- 改善箇所説明図 -

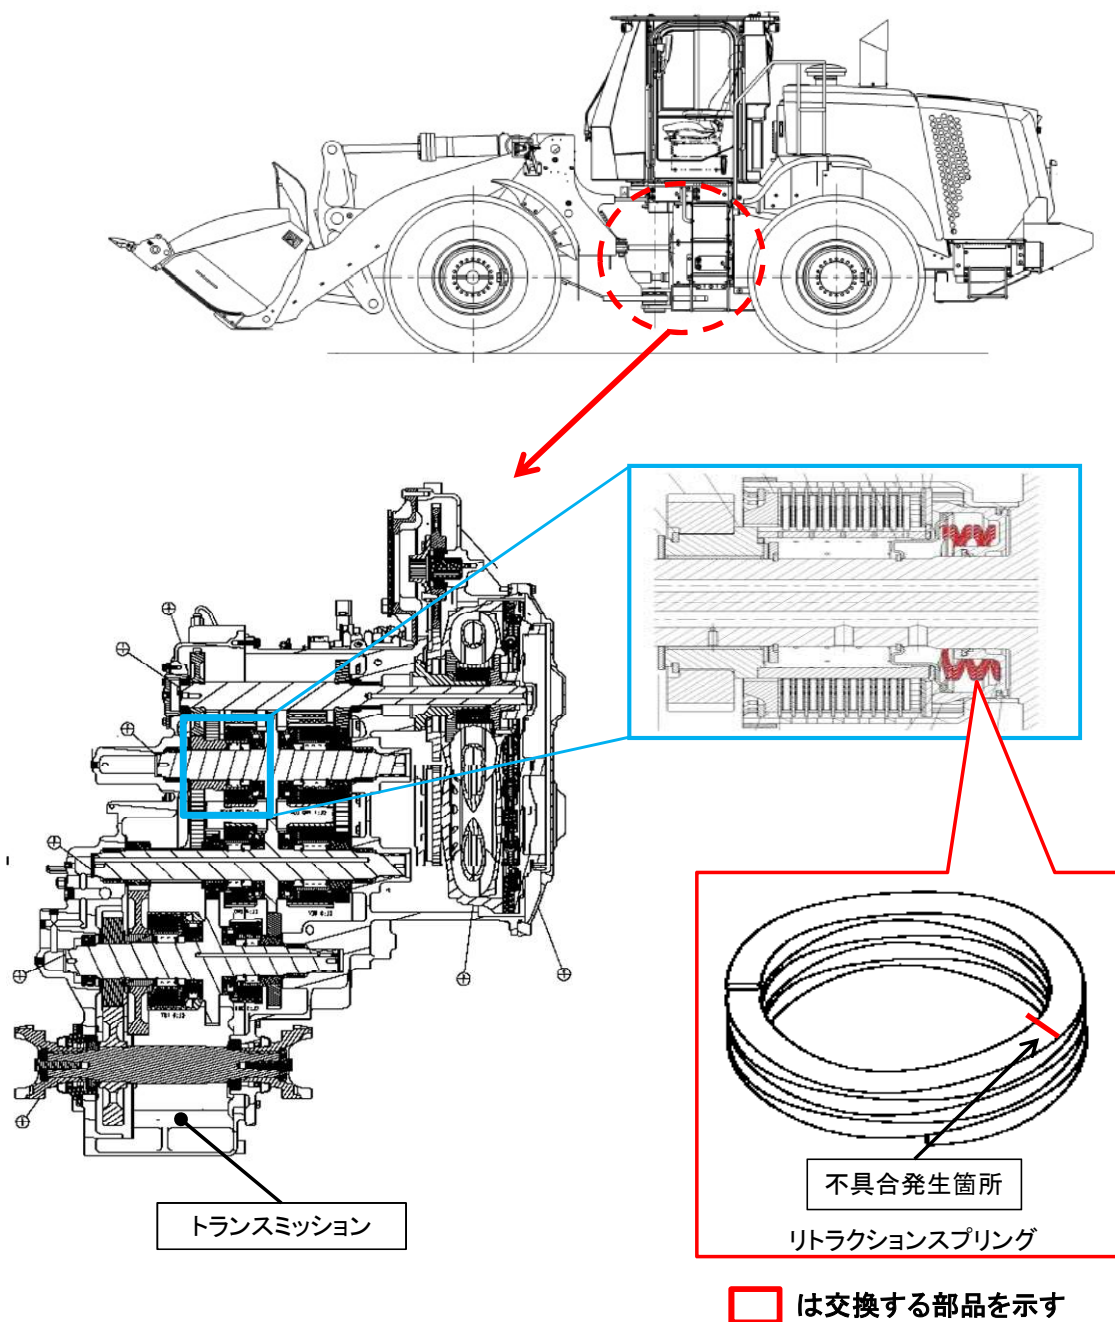
動力伝達装置において、トランスミッション内のリトラクションスプリングの加工処理の指示が不適切なため、当該スプリングが破損し変速が円滑に行えなくなることがある。そのため、そのままの状態で使用を続けるとクラッチ等が破損し、最悪の場合、走行が出来なくなるおそれがある。

全車両、リトラクションスプリングを対策品に交換する。
 なお、リトラクションスプリングが破損している場合は、トランスミッション内を目視点検し損傷のある部品（ベアリングやギアシャフト等）は交換する。
